改善箇所説明図

【走行用油圧ポンプ】

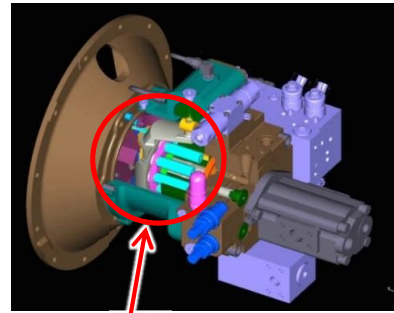
注：□内は交換部品を示す。

全車両、走行用油圧ポンプを良品に交換する。

【ポンプ内部構成部品】

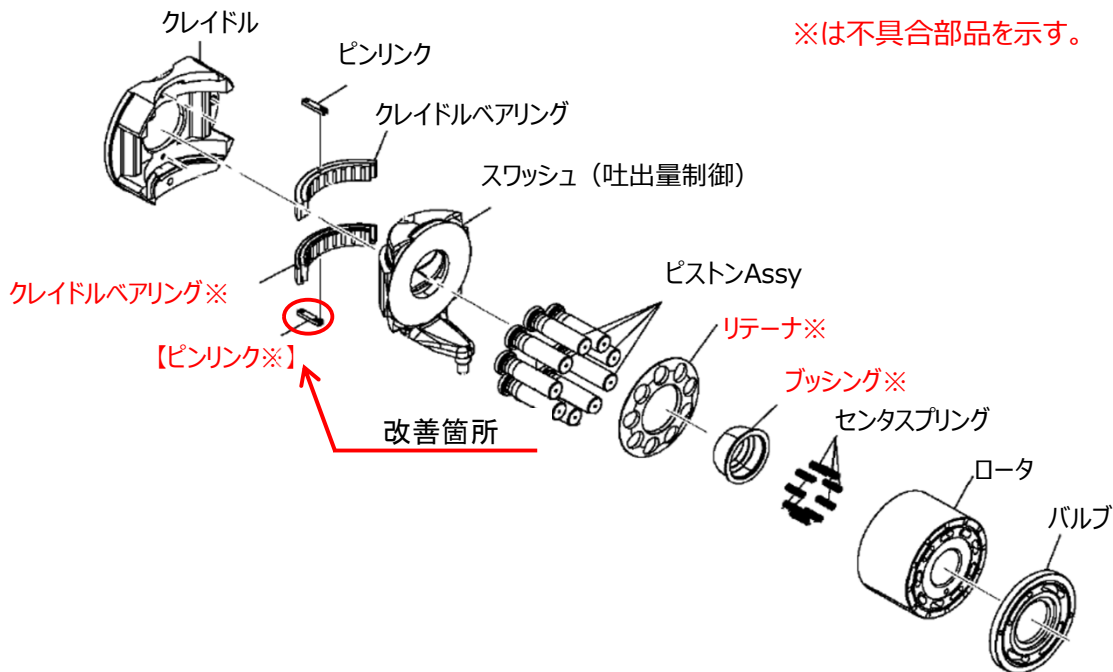
不具合発生箇所

※は不具合部品を示す。

タイヤローラーの走行用油圧ポンプにおいて、ポンプ内で使用されているピンリンクを加工する設備の管理が不適切なため、加工不良により強度が不足するものがある。そのため、当該ピンリンクの摩耗が進行し、ポンプ内で脱落することによりピンリンクが他の内部部品を損傷させ、最悪の場合、駐車ブレーキの解除ができなくなり走行不能となるおそれがある。
